SISTEMA DE TRANSMISSÃO **XINGU-RIO**

2º RELATÓRIO DE RESPOSTAS ÀS CONDICIONANTES DA LICENÇA PRÉVIA Nº 542/2017

CARACTERIZAÇÃO DO EMPREENDIMENTO COM ÊNFASE NAS MODIFICAÇÕES DO PROJETO

SISTEMA DE TRANSMISSÃO XINGU – TERMINAL RIO

Figura 2-1: Alteração na localização do Eletrodo de Terra Terminal Rio

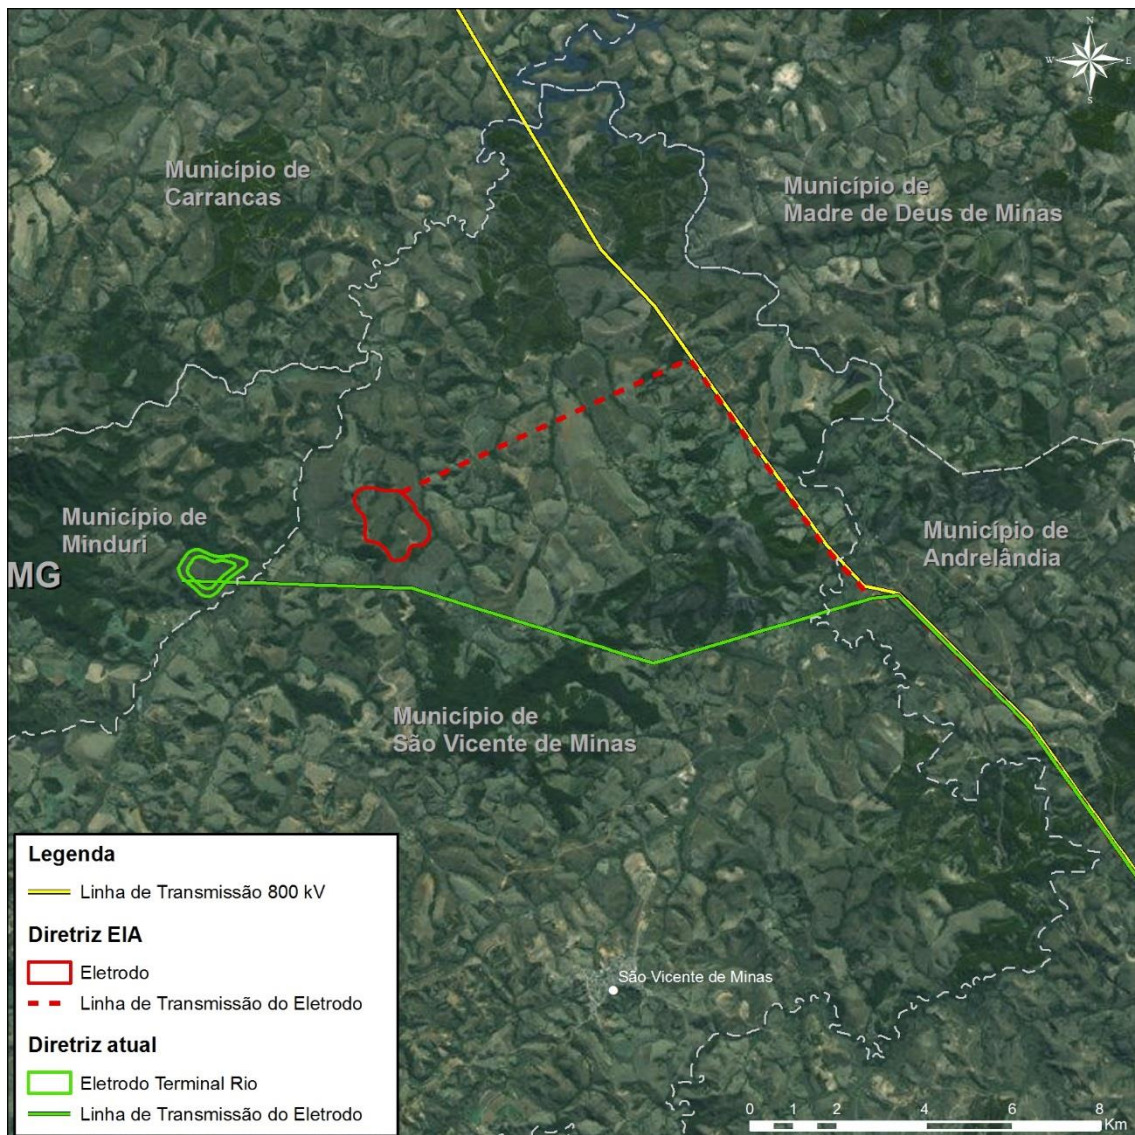
A área apresentada inicialmente para a implantação do Eletrodo de Terra Terminal Rio (site 43e) sofreu alterações pois, após a realização de medição pormenorizada de resistência do solo, concluiu-se que a área apresentada possuía capacidade para atingir a resistência estipulada em edital. Ademais, a alteração se deu em função da interferência em 10,71 ha de APP, corpos d'água e outros fatores que limitam a expansão do site 43e. Desta forma, foi realizada a prospecção de novas áreas nas proximidades com características similares e, com isso, foi localizado um novo site (43f), apresentando as características técnicas necessárias para atingir a resistência determinada, conforme Figura 2-1.

Figura 2-3: Alteração do traçado da LT do Eletrodo de Terra Terminal Rio

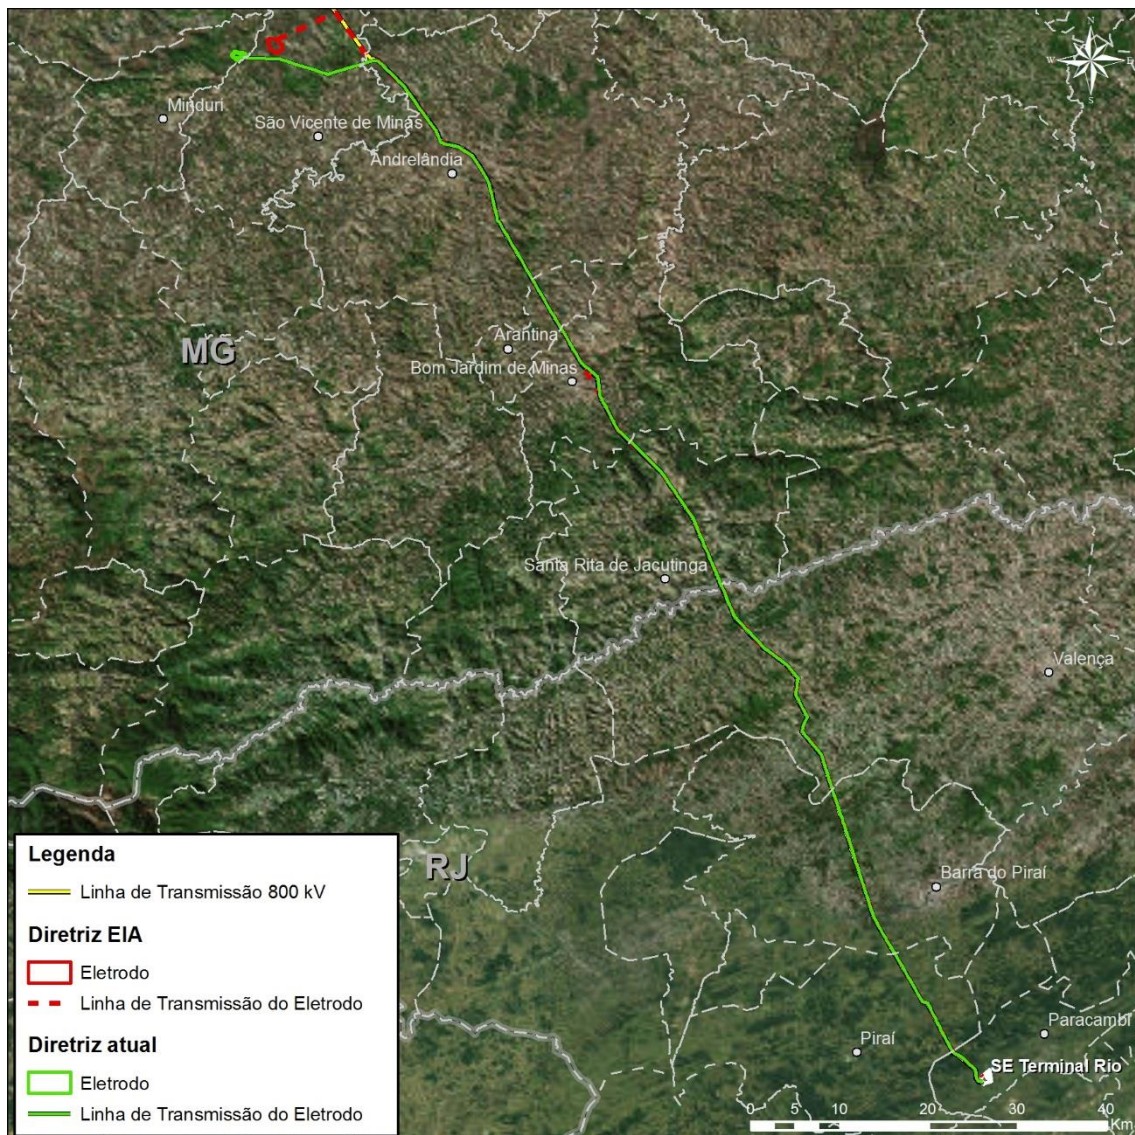
O traçado da Linha de Transmissão do Eletrodo Terminal Rio foi ajustado para a nova área do Eletrodo, sendo priorizada a utilização do traçado previamente apresentado, o que pode ser observado na Figura 2-3. Verifica-se que a locação da linha do eletrodo de terra do Terminal Rio prioriza a locação dentro da faixa de servidão da LT 800 kV Xingu – Rio. Ademais, ressalta-se que a área do Eletrodo se encontra dentro do raio de 5km de distância que fundamentou o adensamento das medições da resistência de aterramento.

Figura 2-5: Alteração do traçado da LT 500 kV Terminal Rio – Nova Iguaçu

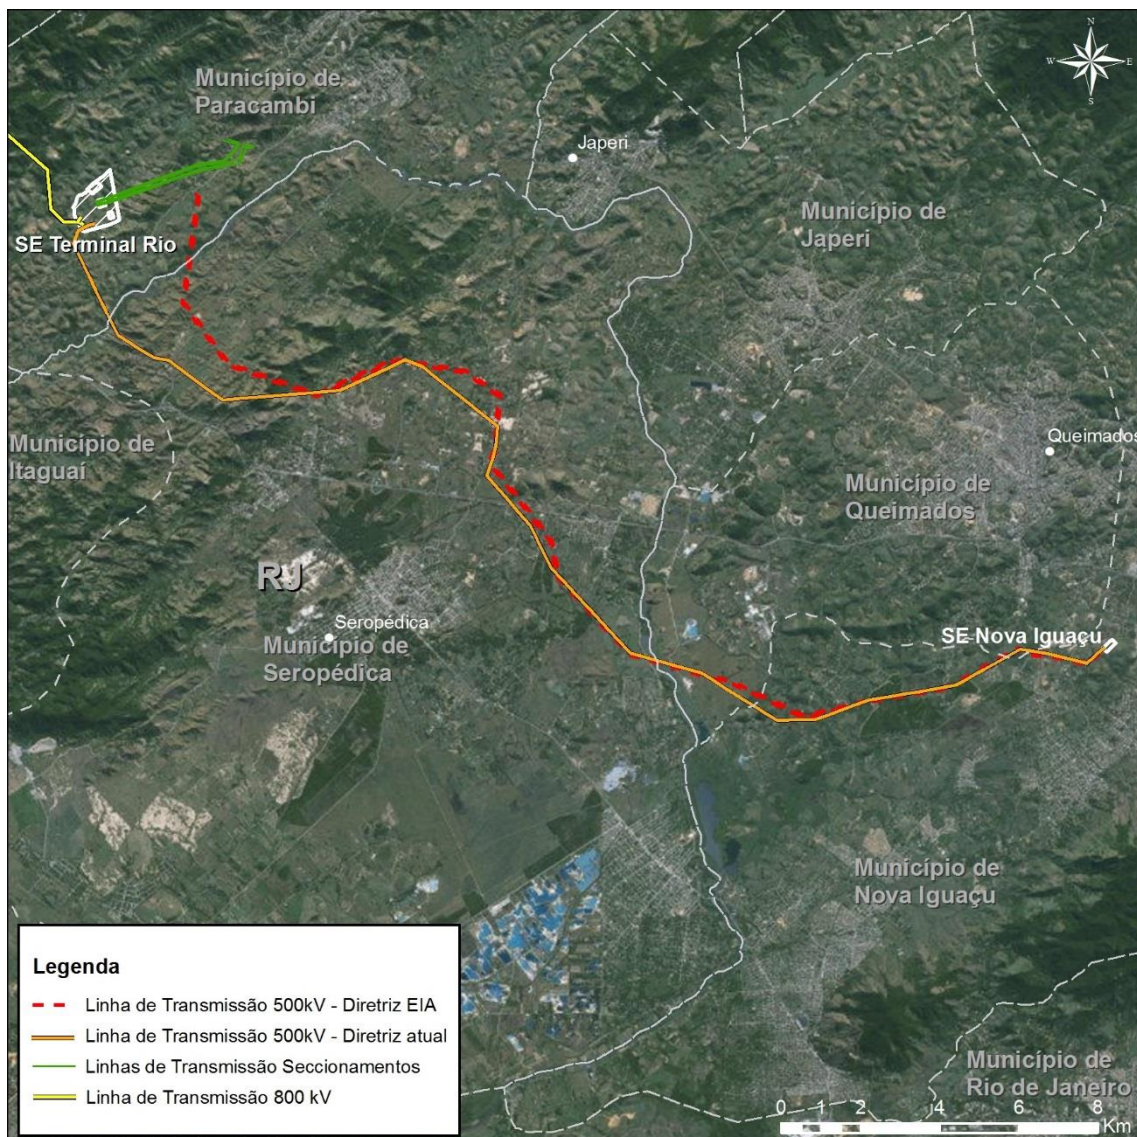
A Linha de Transmissão 500 kV Terminal Rio – Nova Iguaçu, integrante do Leilão nº 007/2015, foi prevista para ser implantada em dois circuitos simples. Porém, durante a elaboração do projeto, face às dificuldades socioambientais diagnosticadas na fase de estudos, a XRTE solicitou à ANEEL, em setembro de 2016, por meio da carta XRTE/SE/278/16, a substituição por um circuito duplo de 500 kV de mesma capacidade de transmissão e desempenho equivalente. A alternativa proposta apresentou-se mais viável sob o ponto de vista socioambiental, com redução significativa dos impactos, em relação àquela definida no referido edital do leilão.

A alternativa proposta para a LT 500 kV Terminal Rio – Nova Iguaçu com um circuito duplo pode ser observada na Figura 2-5.

Figura 2-7: Alteração do traçado do Seccionamento das Linhas de Transmissão 500 kV Adrianópolis – Resende e Adrianópolis – Cachoeira Paulista na Subestação Terminal Rio

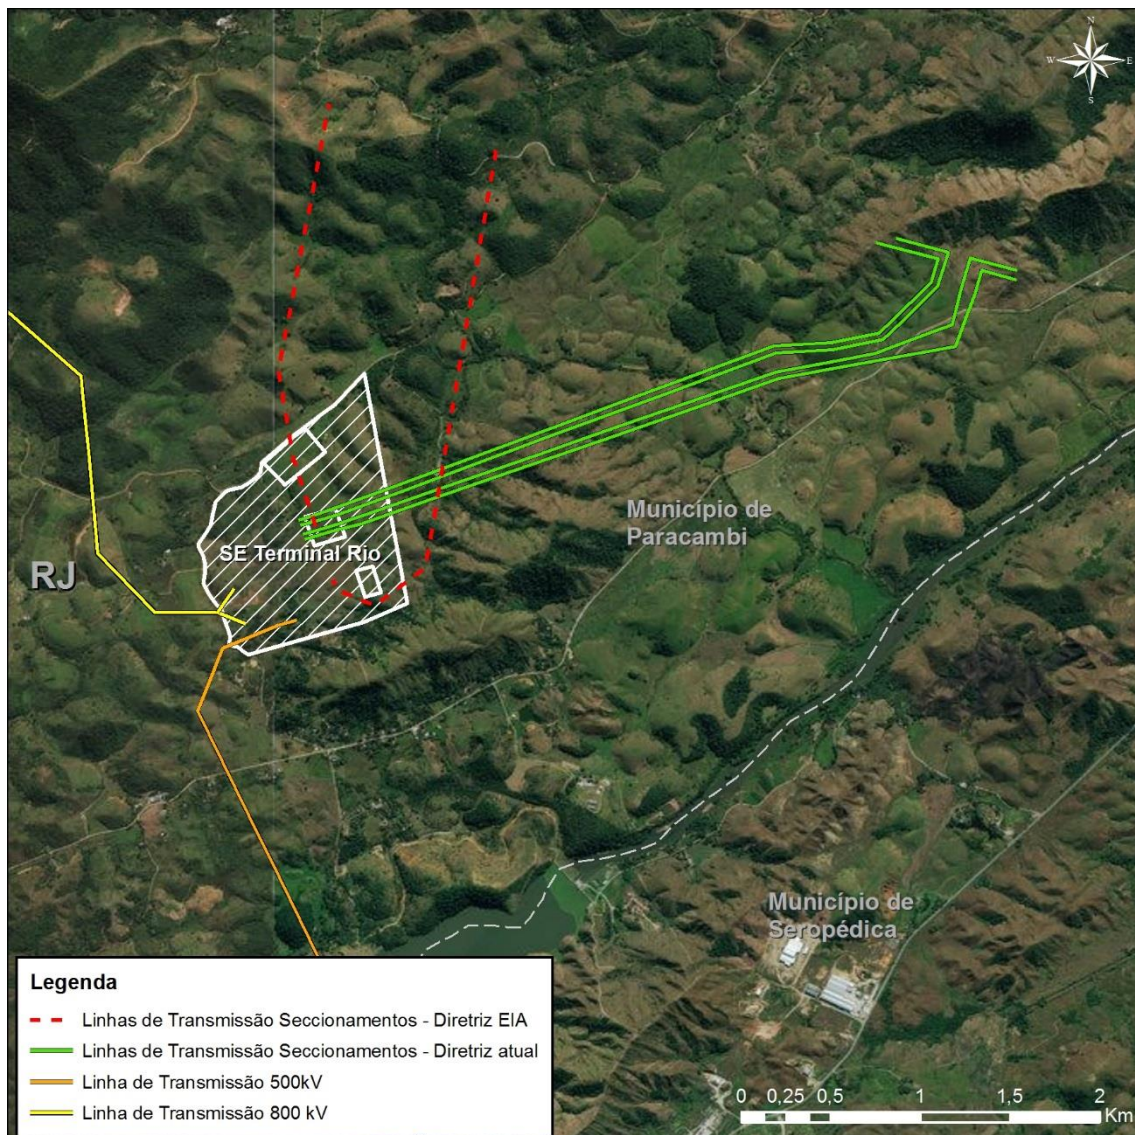
O traçado do Seccionamento das Linhas de Transmissão 500 kV Adrianópolis – Resende e Adrianópolis – Cachoeira Paulista foi alterado em função da rotação do layout da Subestação Terminal Rio e dos alinhamentos do projeto executivo com Furnas, pois foi restringido o local de conexão feita por Furnas. A Figura 2-6 apresenta uma comparação entre o traçado do Seccionamento apresentado previamente e a alternativa de traçado proposta atualmente (Figura 2-7), no âmbito dos impactos em APP, fragmentos florestais e comprimento de traçado.

Figura 2-9: Alteração na localização do Eletrodo de Terra Xingu e alteração do traçado da LT do Eletrodo de Terra Xingu

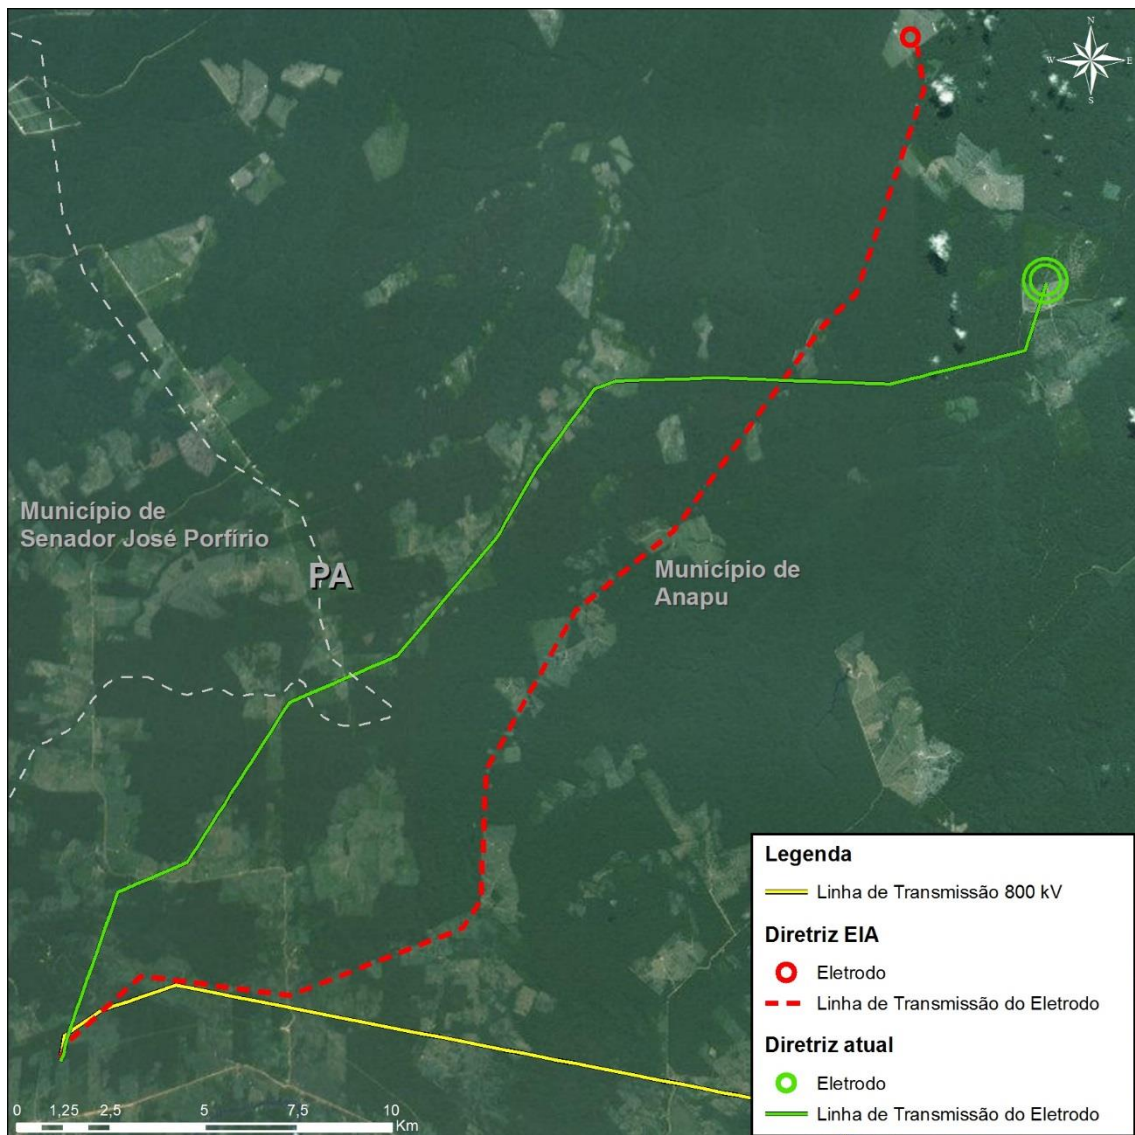
Os ajustes na área do Eletrodo de Terra Xingu ocorreram após a realização de uma medição pormenorizada de resistência do solo, que resultou na conclusão de que a área inicialmente apresentada no âmbito do Estudo de Impacto Ambiental do Sistema de Transmissão Xingu-Rio (XRTE/CMAT, 2016) não possuía área desmatada suficiente para comportar a necessidade de área do Eletrodo, não apresentando os critérios técnicos necessários para viabilizar resistência de 0.35 ohms exigida no Edital da ANEEL. A nova área proposta está nas proximidades da primeira e possui área

desmatada superior à necessidade de área de projeto, apresentando os critérios técnicos exigidos para a implantação do componente em questão. A Nota: Parte da área do eletrodo Xingu é atualmente ocupada por vegetação em estágio primário de regeneração.

A alteração da localização do Eletrodo culminou no ajuste do traçado sua respectiva Linha de Transmissão. Ademais, o traçado foi ajustado em função da necessidade de afastamento entre as faixas de servidão da Linha de Transmissão do Eletrodo da BMTE (Bipolo 01) e da LT em questão, evitando o seu paralelismo e garantindo uma maior segurança do Sistema. O novo traçado proposto buscou locar as torres em área antropizada, e com acessos existentes. Com o objetivo de minimizar a área a ser suprimida, o traçado proposto se mantém próximo à vicinal, porém, uma nova municipalidade fora afetada, o município de Senador José Porfírio. O item referente ao Diagnóstico Ambiental da Área do Eletrodo de Terra Xingu (Anapu/PA) do presente relatório abrange a caracterização do novo município afetado.
